*Oggetto:* **[ID\_8559] Comuni di Onano (VT) Acquapendente (VT) e Castel Giorgio (TR).**

“Impianto Eolico denominato “Montarzo” ubicato nel Comune di Onano (VT) costituito da 11 (undici) aerogeneratori di potenza nominale 6,18 MW per un totale di 68 MW con relative opere connesse ed infrastrutture indispensabili nei Comuni di Onano (VT), Acquapendente (VT) e Castel Giorgio (TR).”

**RICHIEDA DI INTERGAZIONI DOCUMENTALI DEL MINISTERO DELLA CULTURA**

**Fig.1** estratto corografia di inquadramento

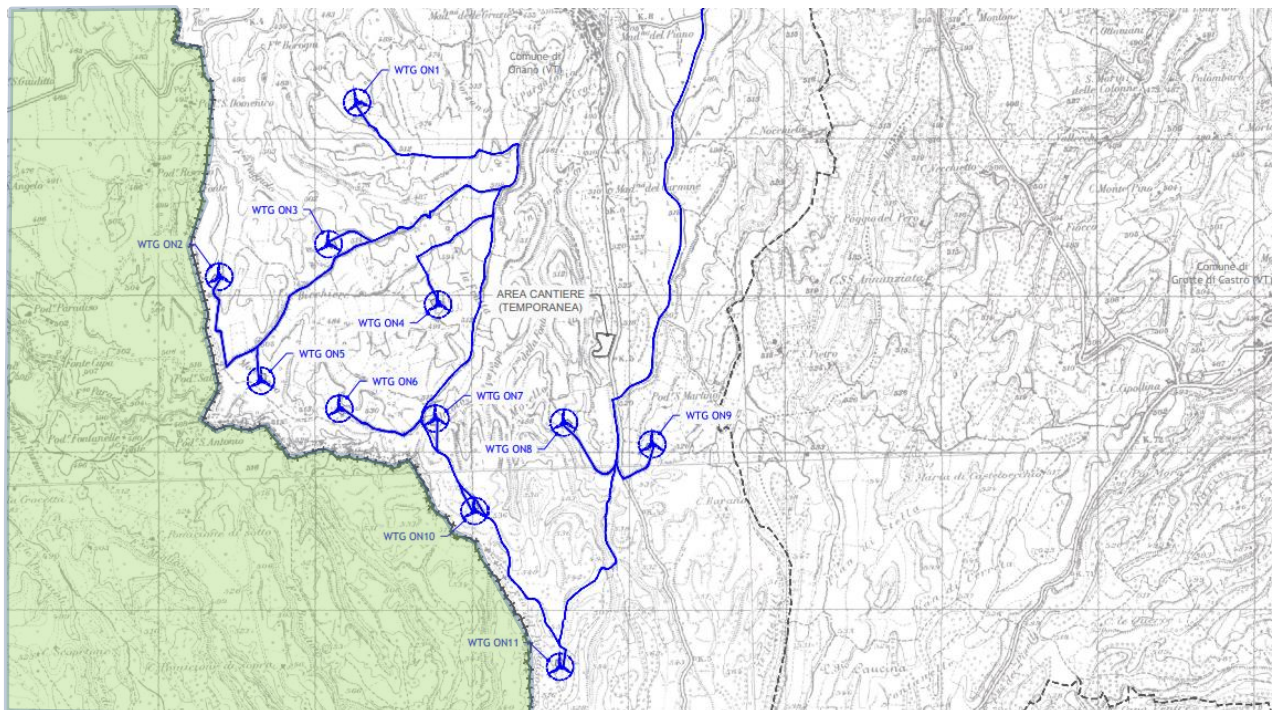
Dalla verifica compiuta sulla tavola relativa alla corografia di inquadramento dell'intervento è emerso, tuttavia, che le opere in progetto, seppur non riguardando direttamente il territorio toscano (cfr. successiva fig.1, nell'immagine in verde) risultano localizzate in prossimità del confine regionale della toscana, in particolare gli aerogeneratori individuati come 2, 5, 6, 7, 10 e 11 e rispettivi cavidotti, pertanto si è ritenuto opportuno, ai fini della contestuale valutazione degli impatti indiretti e cumulativi, di chiedere ad integrazione di quanto chiesto con la nota **prot.n. 647 del 18.01.2023**, alle SABAP competenti per i territori del Lazio e dell'Umbria direttamente interessati dalle opere in progetto con la nota **prot.n.1321 del 31.01.2023**, alla competente Soprintendenza ABAP per le Province di Siena, Grosseto e Arezzo di trasmettere le proprie valutazioni nel merito, per poterne tenere conto ai fini delle determinazioni di questo Ministero nell'ambito del procedimento in argomento.

Fig. 2 Mappa dell'intervisibilità teorica del progetto

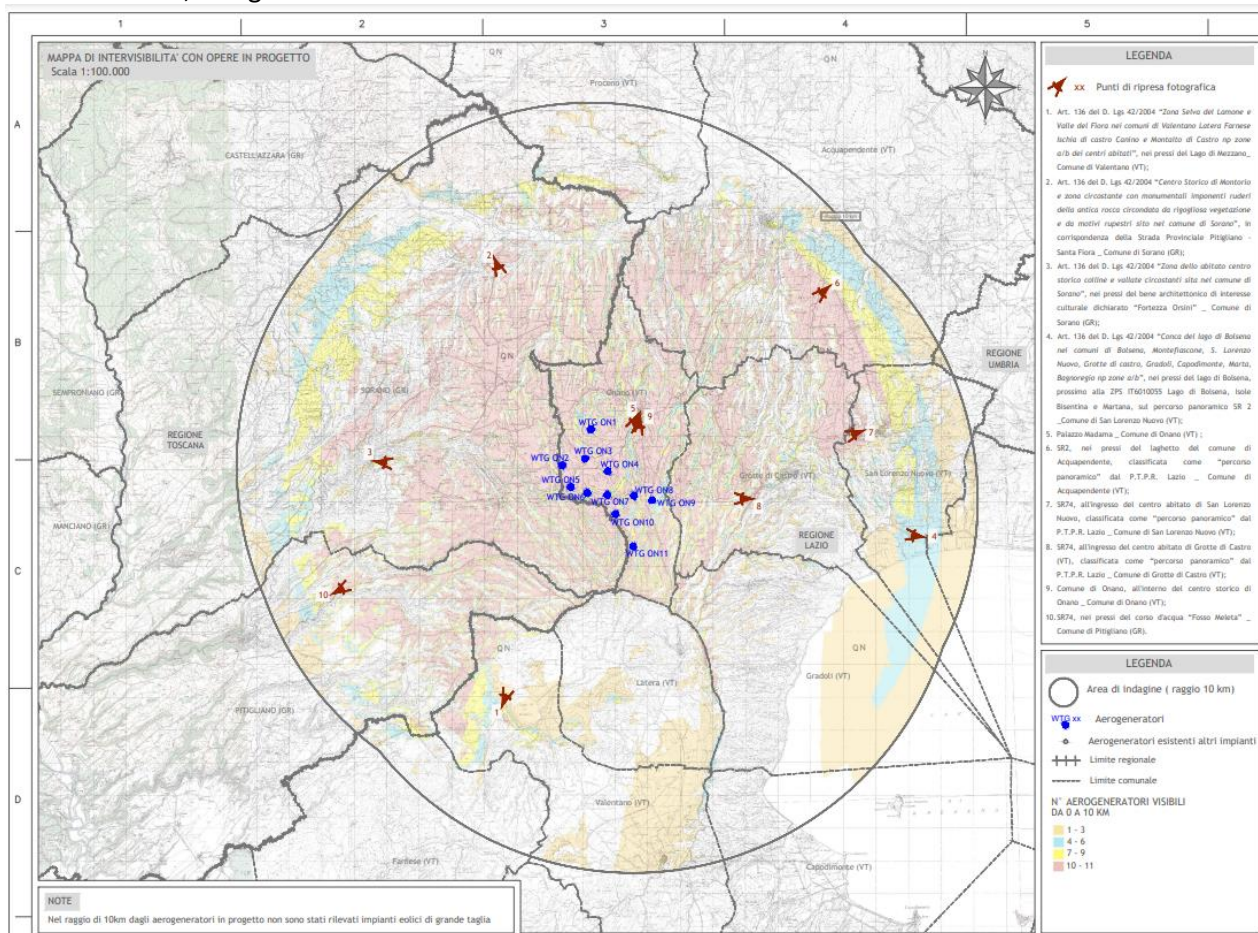
in riferimento agli aspetti percettivi e alle fotosimulazioni presentate, si richiede di implementare significativamente in numero e qualità le fotosimulazioni e i fotoinserimenti e di approfondire adeguatamente l'analisi di intervisibilità proposta, fornendo prima immagini dello stato dei luoghi chiare e significative ai fini della rappresentazione del contesto, e successivamente fotosimulazioni e render, volti verificare l'eventuale percezione dell'impianto con riferimento a tutti i campi (eolici e fotovoltaici) esistenti

e in previsione, evidenziando in particolare il rapporto con i beni tutelati, con le principali vie di comunicazione, con gli elementi rilevanti.
